II/605 a III/2365 Beroun, rekonstrukce silnic - zbyvajících úsek

SO 302 - Kanalizace dešťová - II/605 km 1,440-2,538

Změnový list

Věc: Oznámení Zhotovitele o výškové kolizi potrubí DN 300 stoky A6 objektu SO 302 a stávajícího potrubí vodovodu

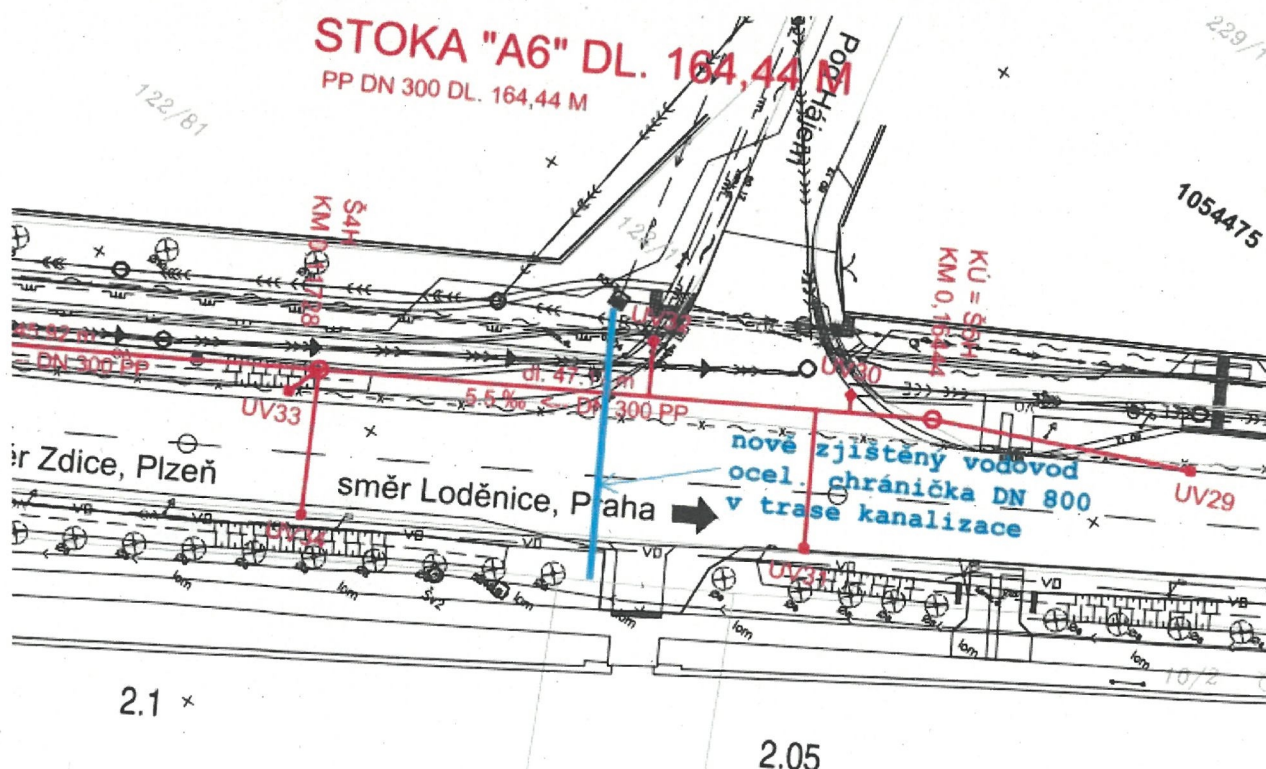
dne 14.03.2023 byla v rámci provádění zemních prací objektu SO 302 zjištěna kolize mezi navrhovaným kanalizačním potrubím DN 300 stoky A6 mezi šachtami Š4H a Š5H objektu SO 302 a stávajícím potrubím vodovodu, které je vloženo do ocelové chráničky cca DN 800. Nalezené stávající potrubí vodovodu nebylo zakresleno v koordinační situaci DPSP a nebylo správcem vodovodu vytyčeno v rámci vytyčování sítí před zahájením stavebních prací. Horní hrana chráničky vodovodu výškově zasahuje do trasy kanalizace viz přiložená fotografie na další straně.

Zhotovitel navrhuje mezi šachty Š4H a Š5H přidat novou spadišťovou šachtu tak, aby nové kanalizační potrubí DN 300 vedlo v místě křížení nad stávajícím vodovodním potrubím. Část kanalizačního potrubí s takto upravenou výškou bude mít dostatečné krytí, odhadovaná hloubka uložení bude cca 1,5 m pod okolním terénem, původní hloubka uložení byla dle RDS cca 2,1 m.
